SUPERINTENDENCIA DE INDUSTRIA Y COMERCIO	
RAD: 13-155524- -4	FECHA: 2014-06-13 15:21:02
DEP: 2020 DIRECCION DE NUEVAS CREACIONES	EVE: 378 FASE NACIONAL INCLUIDO CAPITULO I
TRA: 11 PCT-PATENTE DE INVENCION CAPITULOS I Y II	FOLIOS: 8
ACT: 519 PRESENTACION

Asunto: Radicación: 13-155524- -4
Trámite: 11
Evento: 378
Actuación: 519
Oficio: 7119
Folios: 8

Patente de Invención	X			Patente de Modelo de Utilidad	
Vía Nacional					
Vía PCT (Fase Nacional)	X	Capítulo I	X	Capítulo II	
No. Solicitud Internacional	PCT/US2011/067985				
Fecha de Presentación Internacional	29/12/2011

Título de la solicitud: “Método, sistema y aparato para la distribución de gas de elevación”.

Figura 2 con anotaciones

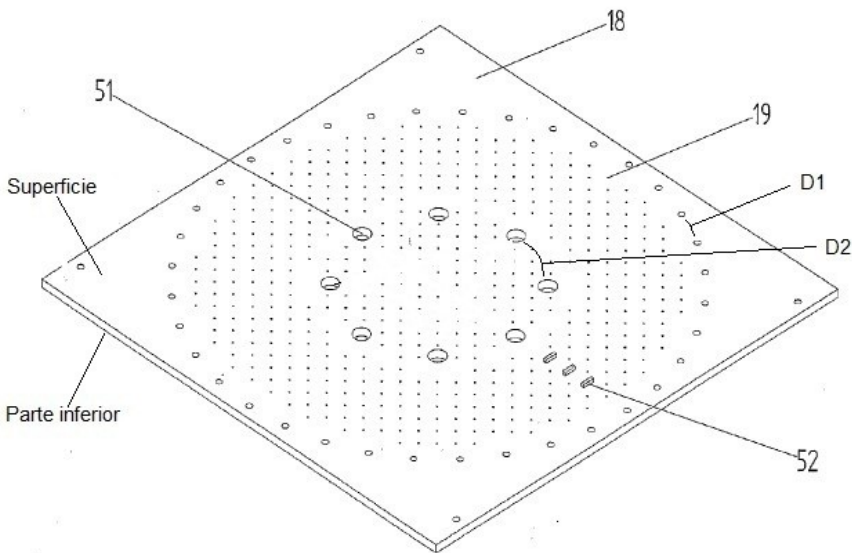
-	Una placa que tiene una superficie y una parte inferior, la placa tiene un primer diámetro.	Una placa distribuidora (18) ubicada en la parte inferior de la cámara de combustión (1) y el reactor de pirolisis (2) (Pág. 3, Párr. 0029; Fig. 2), la placa tiene una superficie y una parte inferior y un primer diámetro D1. (Ver Fig. 2 con anotaciones).

-	Una sección central de la placa que tiene un segundo diámetro, donde el primer diámetro es mayor que el segundo diámetro.	La placa distribuidora (18) tiene una sección central que define un segundo diámetro D2, donde el diámetro (D1) es mayor que el diámetro (D2). (Pág. 3, Párr. 0029; Ver Fig. 2 con anotaciones).

-	Una cantidad predeterminada de agujeros que tienen un tercer diámetro perforados en la superficie de la placa, los agujeros perforados en un ángulo, los agujeros distribuidos uniformemente en la sección central.	La placa distribuidora (18) comprende una pluralidad de agujeros (19) espaciados aparte, el diámetro y el espaciamiento son seleccionados de acuerdo con técnicas de diseño conocidas. Aperturas (51) son también incluidas. (Pág. 3, Párr. 0029; Ver Fig. 2 con anotaciones).

De acuerdo con la tabla anterior, las características esenciales del distribuidor de gas de elevación de la reivindicación 1 habían sido divulgadas previamente en el documento D1, por lo tanto, la materia reivindicada no es nueva.

En consecuencia, la reivindicación 1 no es nueva, según lo divulgado en el documento D1.
